Propositions d'aménagements cyclables et marchables pour Orry-la-Ville

- Orry en transition remercie la mairie pour leurs initiatives en matière de mobilités actives
- Attention cependant concernant initiative sur le double sens cyclable - préconisations
- Propositions d'aménagements cyclables et marchables pour Orry-la-Ville
- Préconisations & solutions :
 - La zone de rencontre
 - La création d'une zone 30 généralisée
 - Le marquage au sol
 - Le plateau traversant
 - La voie verte
 - Les stationnements sauvages sur les trottoirs
 - La chaussée à voie centrale banalisée
 - Le cédez-le-passage au feu
 - SAS à vélo

Rue du vieux village

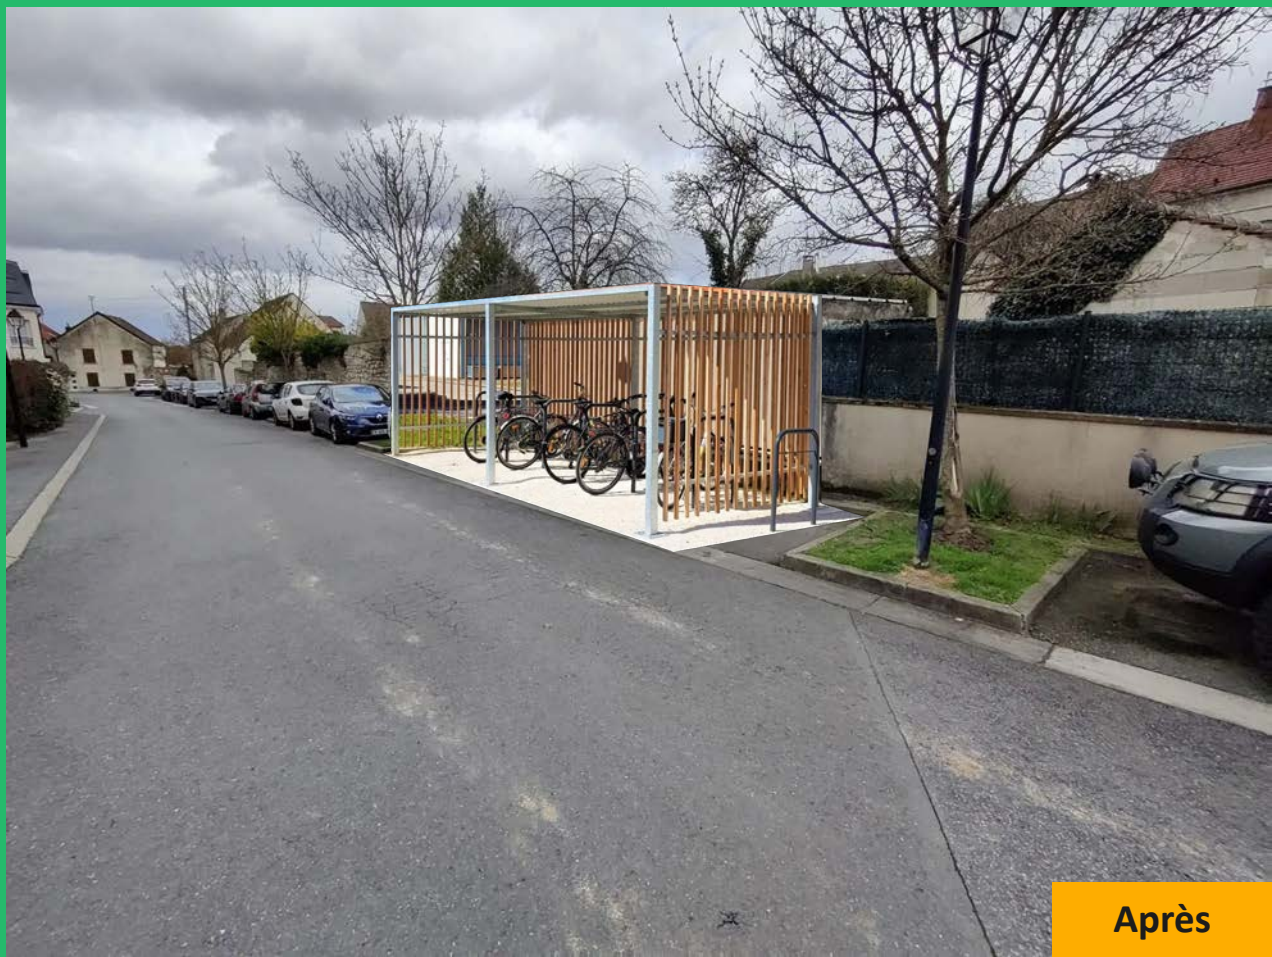
Transformer 2 places de parkings en abri vélos pour 3 immeubles de 60 logements d'environ 130 habitant-e-s qui ne disposent pas de lieu pour stationner leurs vélos.
